Ministero della Transizione Ecologica

Commissione Tecnica di Verifica dell'Impatto Ambientale – VIA e VAS

Parere n. 70 del 5 marzo 2021

Progetto:	<p>Procedura di valutazione d'impatto ambientale ai sensi dell'art. 23 del D.Lgs 152/2006 e ss.mm.ii.</p> <p>Progetto di un impianto eolico, denominato "Serra Palino" composto da 8 turbine da 6 MW ciascuna, per un totale di 48 MW, da realizzarsi nei comuni di Sant'Agata di Puglia (FG) e Candela (FG), con opere connesse da realizzarsi nei comuni di Sant'Agata di Puglia, Candela, Ascoli Satriano e Deliceto, tutti ricadenti in Provincia di Foggia.</p> <p>ID_VIP: 5408</p>
Proponente:	<p>RWE Renewables Italia S.r.l.</p>

Figura 2 - Posizioni del Parco in progetto rispetto agli assi (indicati con colore arancione) di parchi limitrofi.

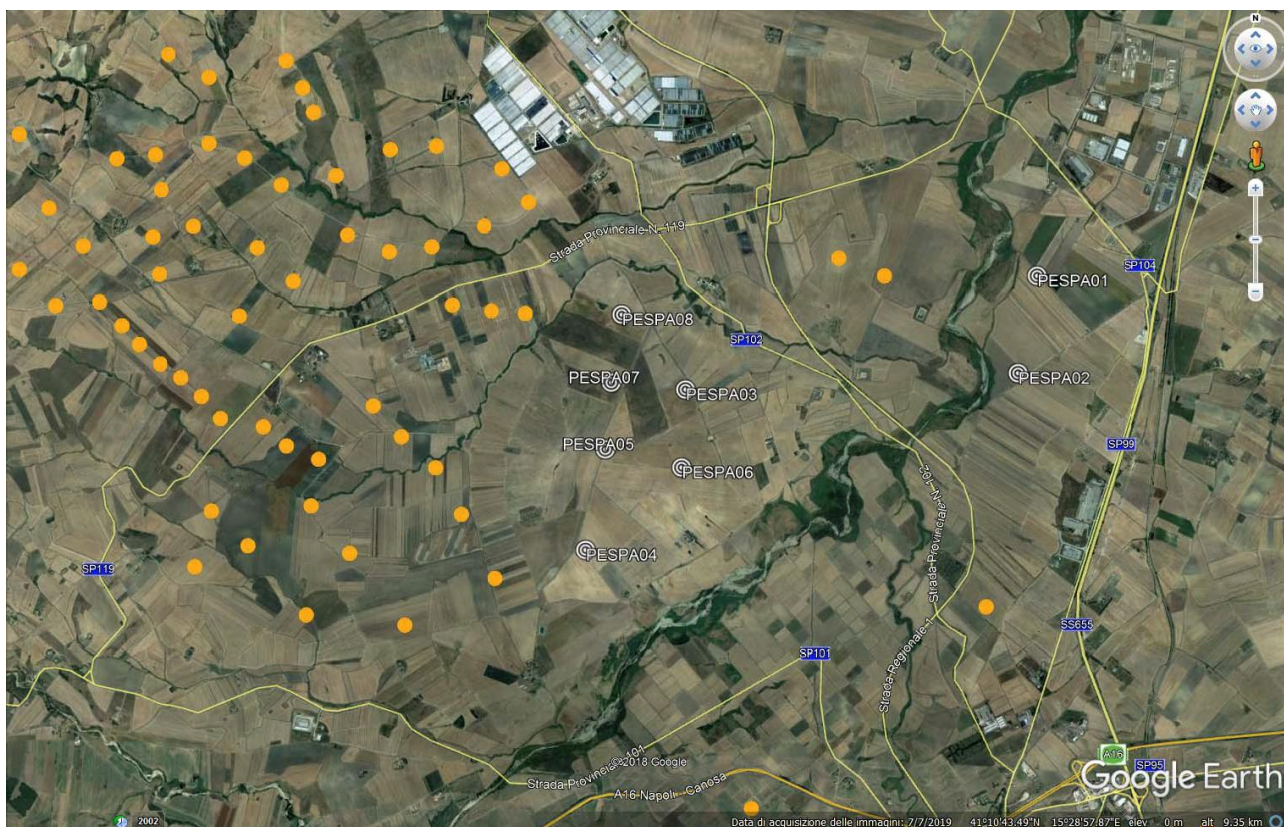
- Distanza tra aerogeneratore PESPA02 e aerogeneratore limitrofo pari a circa 1.390 m;
 - Distanza tra aerogeneratore PESPA04 e aerogeneratore limitrofo pari a circa 800 m;

- Distanza tra aerogeneratore PESPA07 e aerogeneratore limitrofo pari a circa 920 m;
 - Distanza tra aerogeneratore PESPA08 e aerogeneratore limitrofo pari a circa 815 m.
